STUDER

STUDER A80/RC
(STUDER A80/R)

Service Information 62/81 D/E

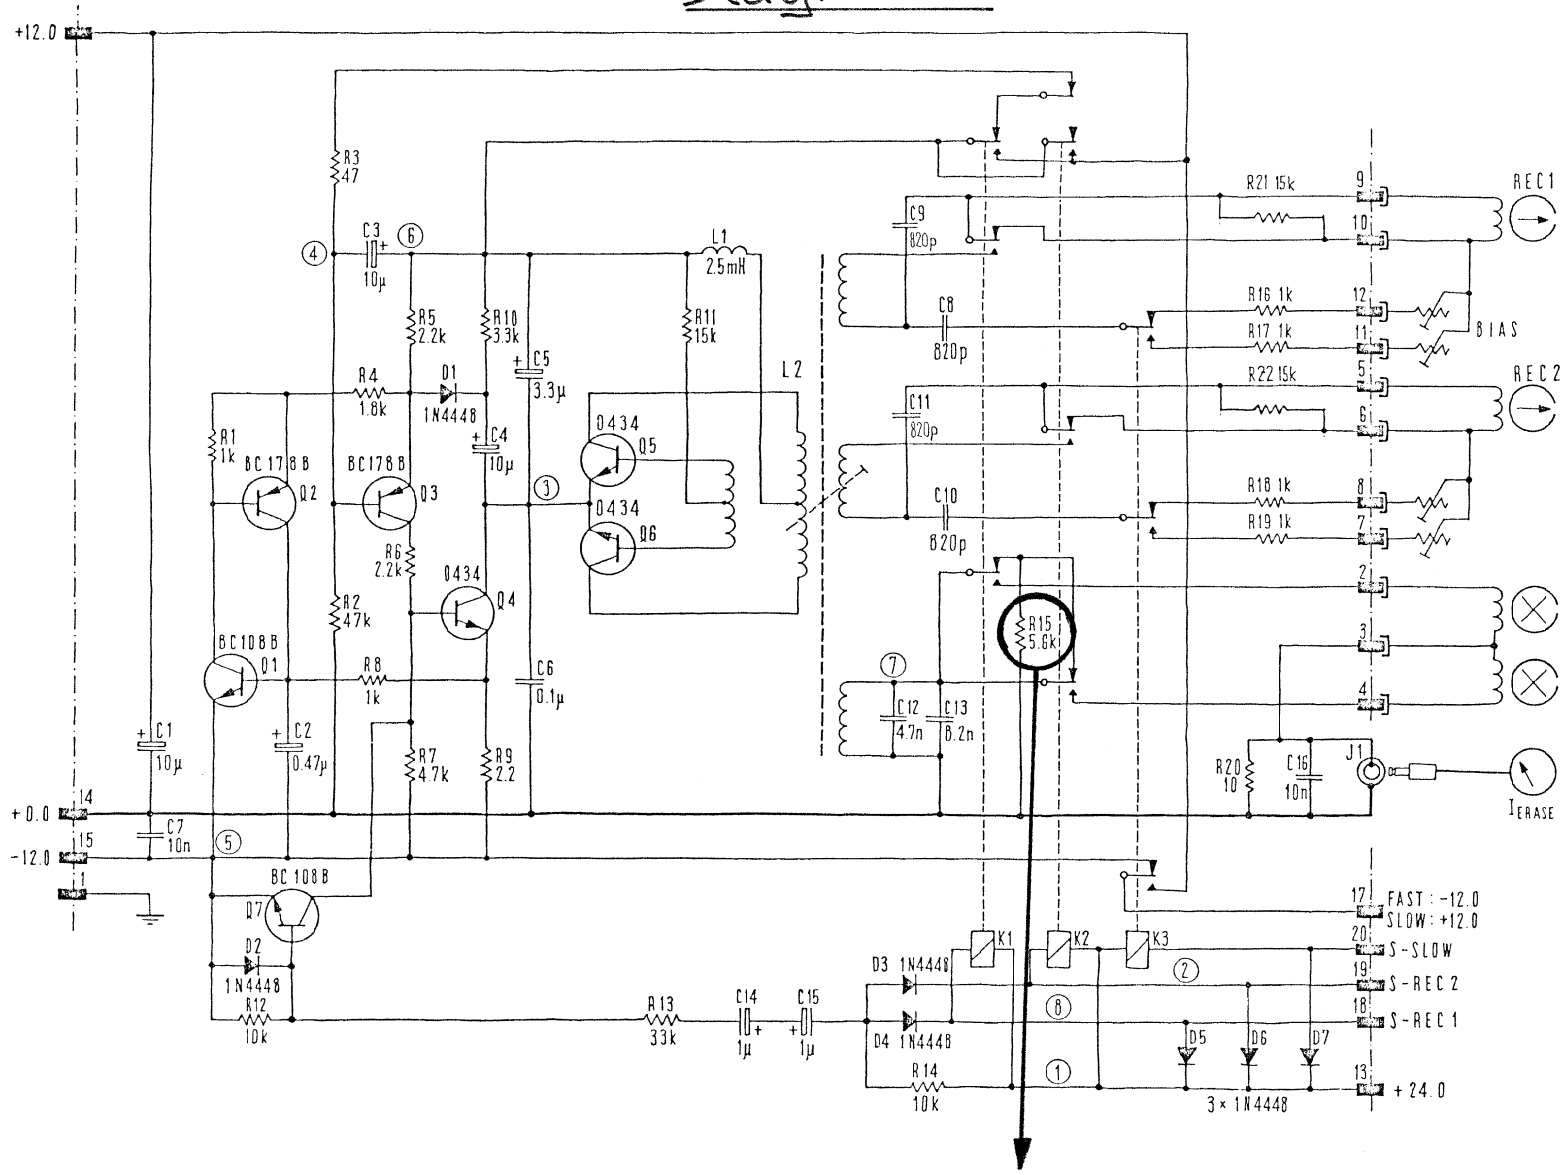
R2 (47k0hm) \longrightarrow 56k0hm (57.11.4563)

Zusätzlich wird parallel zu R2 ein Kondensator C1 15 nF (59.11.3153) eingelötet. (Siehe Schema No. 1, Aenderung a).

R1 (3,3k0hm) \longrightarrow 820 0hm (57.41.4821)
Siehe Schema 1, Aenderung b.

R2 (47k0hm) \longrightarrow 56k0hm (57.11.4563)

An additional capacitor C1 15 nF (59.11.3153) has to be soldered in parallel to R2. (see diagram No. 1, Modification a).

R1 (3,3k0hm) \longrightarrow 820 0hm (57.41.4821)
See diagram 1, modification b.

C34 470 pF → 150 pF 59.04.7151

Siehe Schema 1, Modifikation II.

C34 470 pF → 150 pF 59.04.7151

See diagram 1, modification II.

Diagram 2

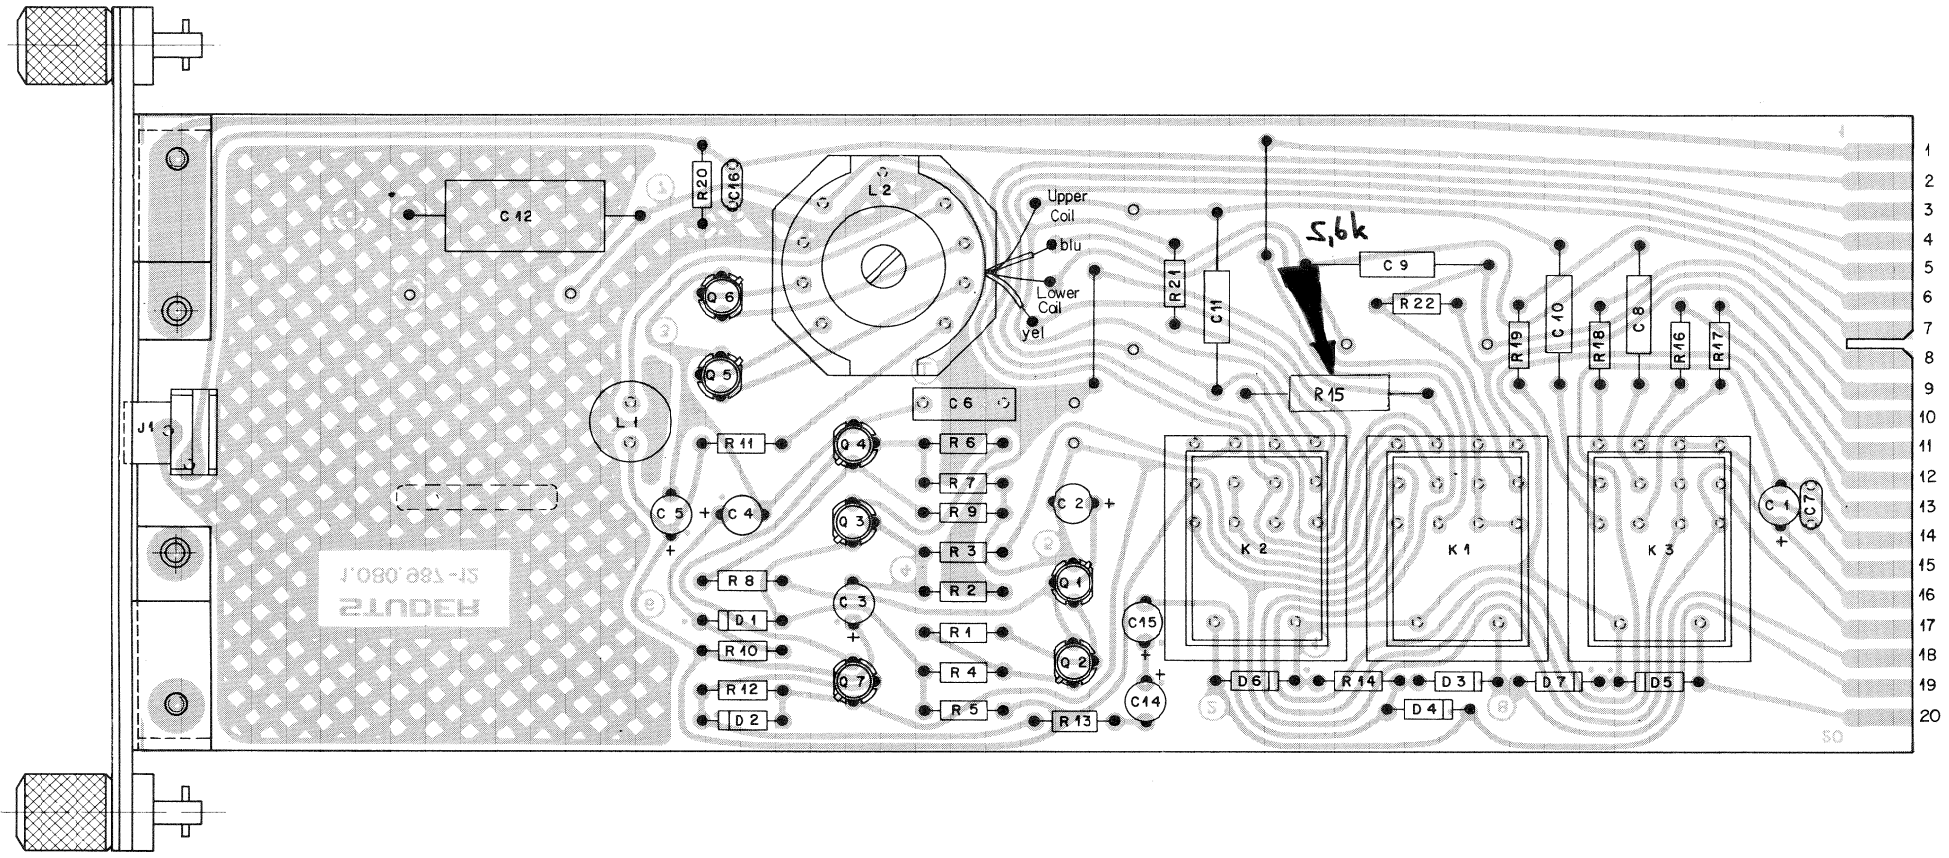
Wird beim Aufnahmepegel ein Unterschied von ca. 1,5 dB zwischen 1-Spur und 2-Spur Betrieb beobachtet, muss R15 5,6 kOhm 4 W 57.56.4562 (als Löschkopfblindlast) eingelötet werden. (Siehe Schema 2).

If the recording level drops appr. 1,5 dB when recording is made on both tracks at the same time, the effect might be caused by the missing erase dummy load. Solder in R15, 5,6 kOhm, 4 W 57.56.4562 in. (See diagram 2).

Muss eingebaut sein
Must be inserted

Diagram 3.1.

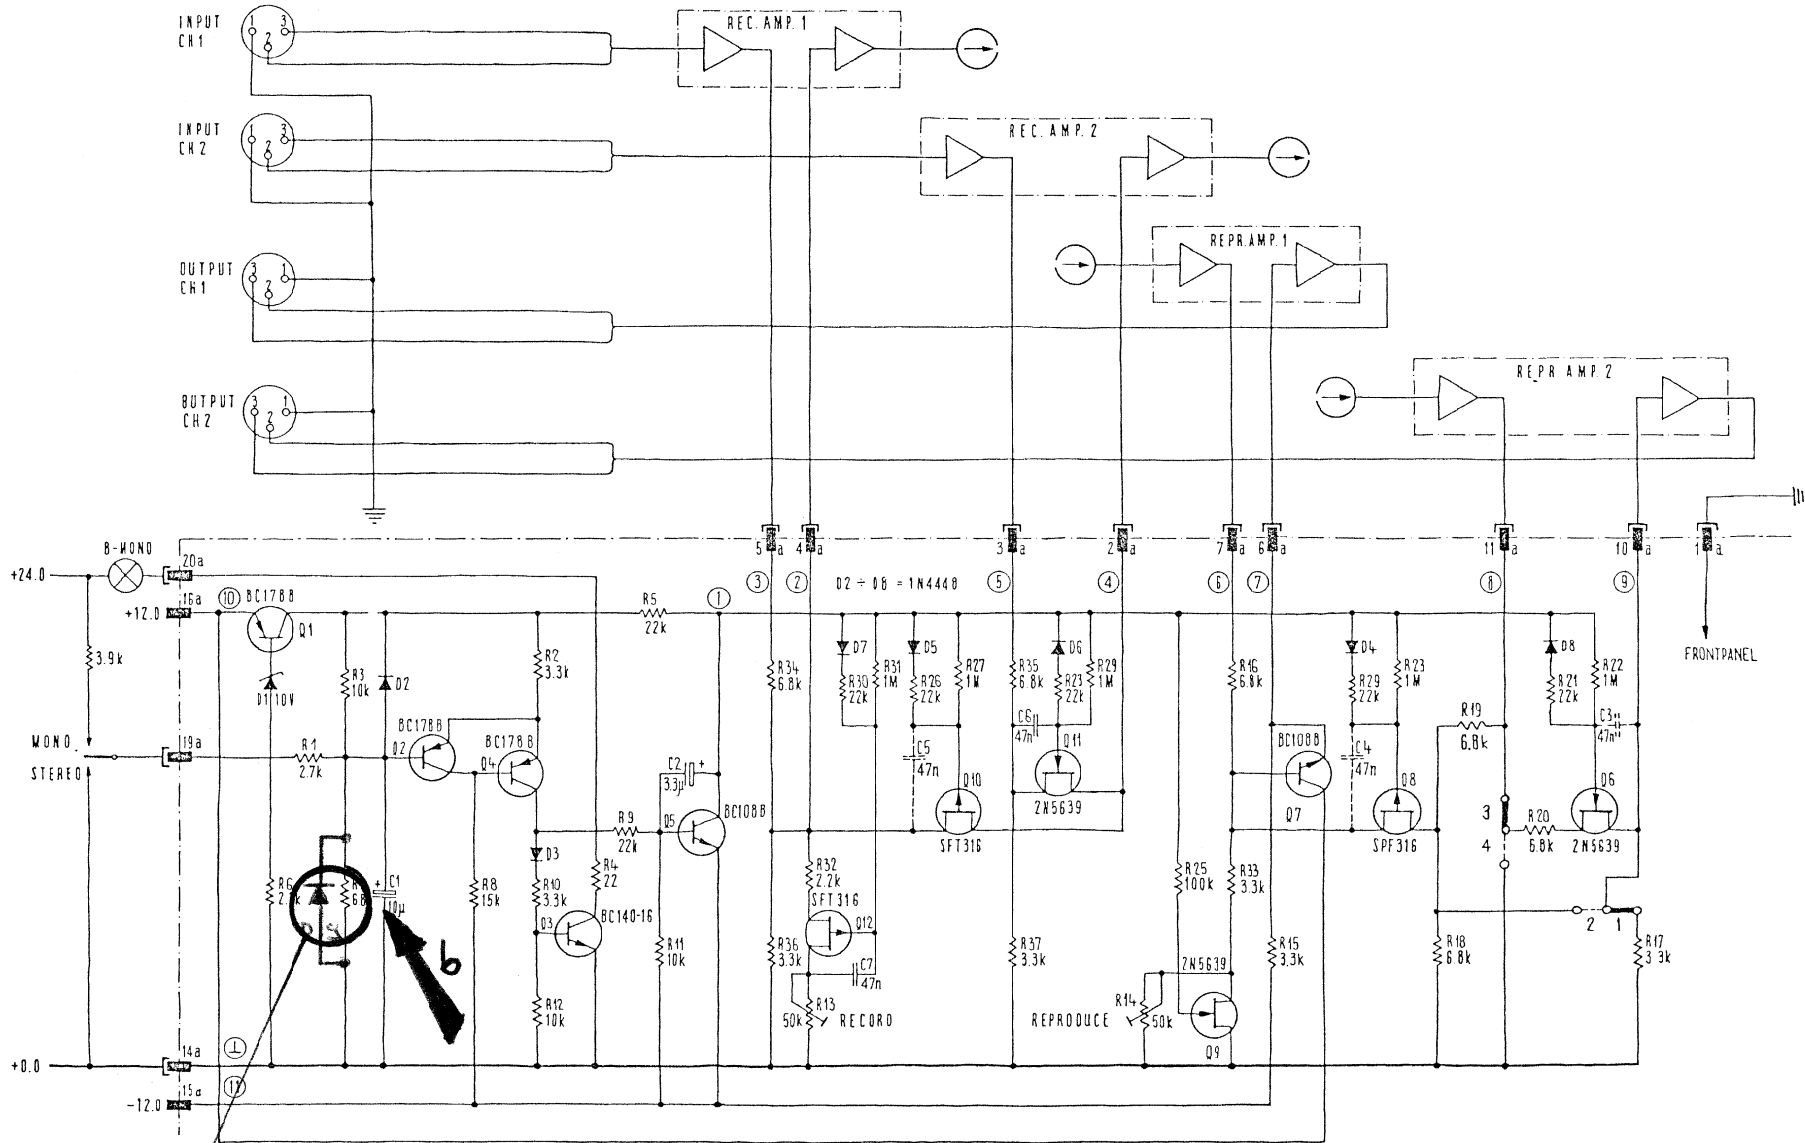
Diode D9 IN 4448 (50.04.0125)
parallel zu C1 anbringen.
(Diode auf Widerstand R7 anlöten).

C1 (10 μ F) \longrightarrow 47 μ F (59.22.4470)
Siehe Schema 3.1.

Add diode D9 IN 4448 (50.04.0125)
in parallel to C1.
(Solder diode across R7).

C1 (10 μ F) \longrightarrow 47 μ F (59.22.4470)
See diagram 3.1.

Diagram 3.2.

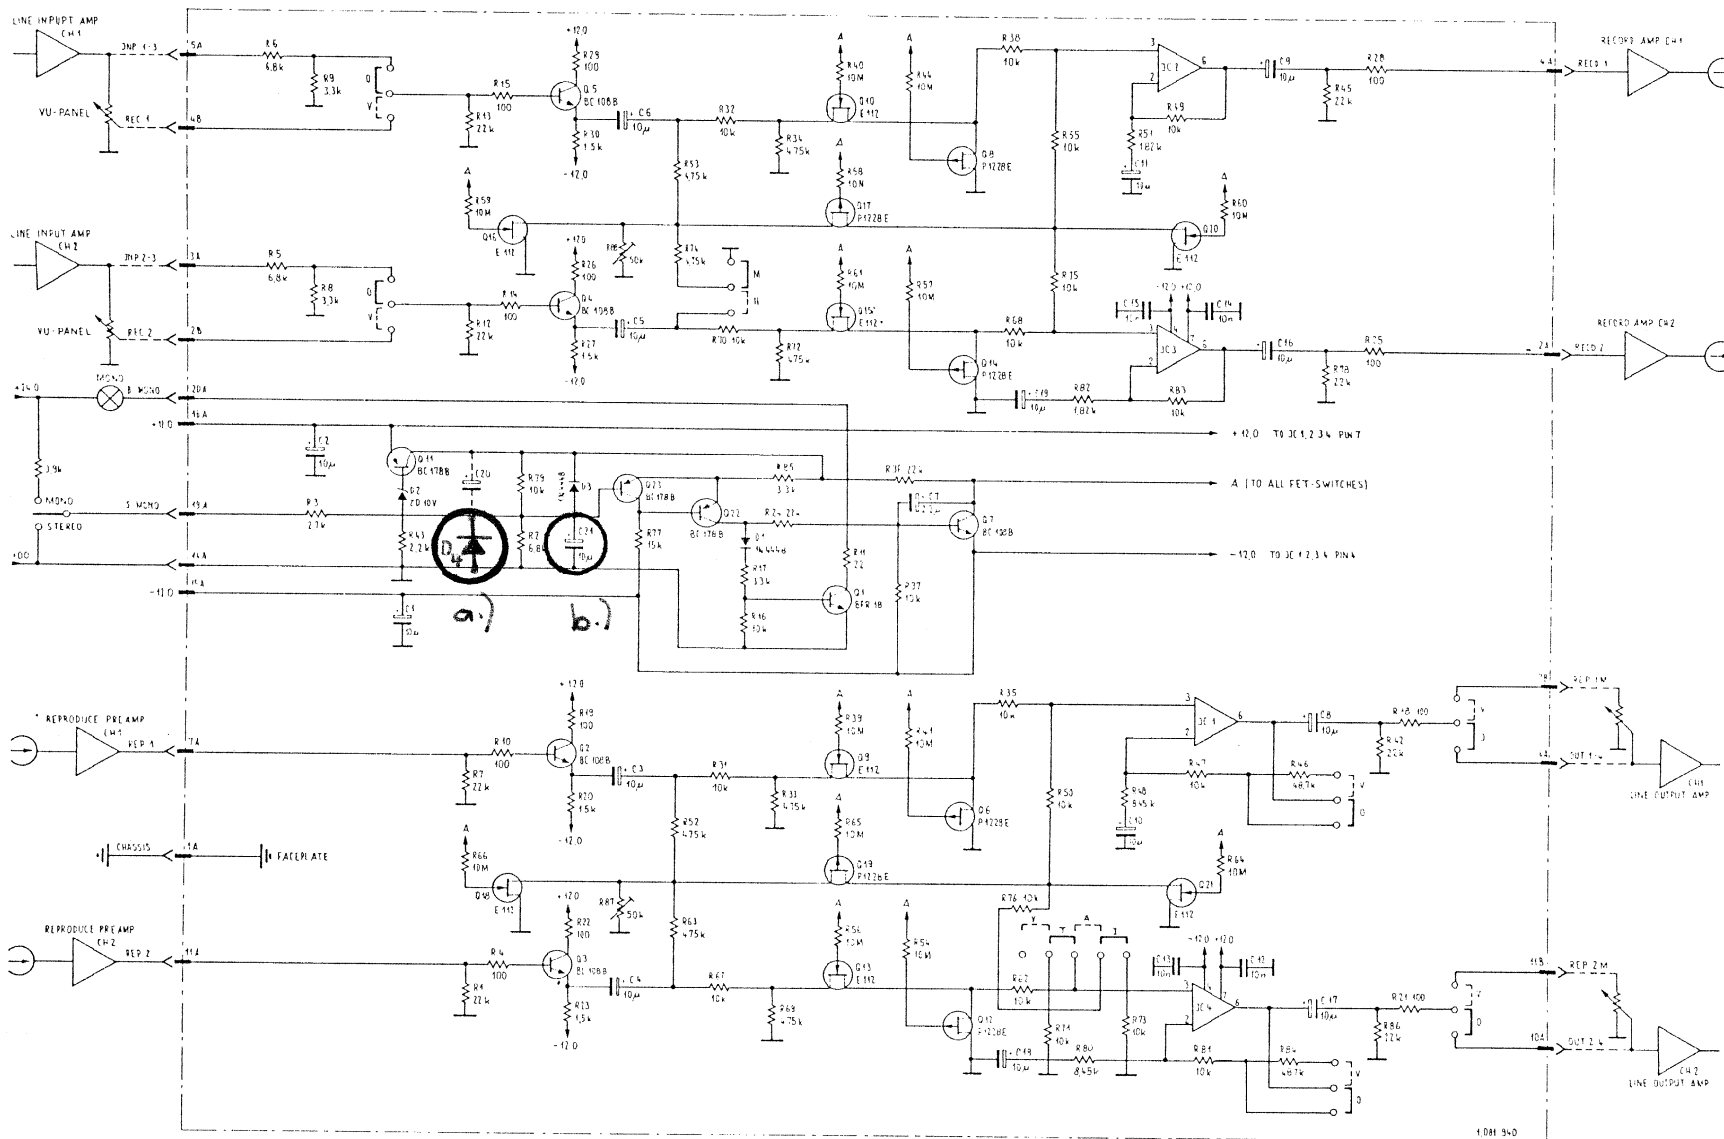
Diode D4 IN 4448 (50.04.0125)
parallel zu C21 anbringen.
(Diode auf Widerstand R2 anlöten).

C21 (10 μ F) \longrightarrow 22 μ F (59.30.4220)
Siehe Schema 3.2.

Add diode D4 IN 4448 (50.04.0125)
in parallel to C21.
(Solder diode across R2).

C21 (10 μ F) \longrightarrow 22 μ F (59.30.4220)
See diagram 3.2.
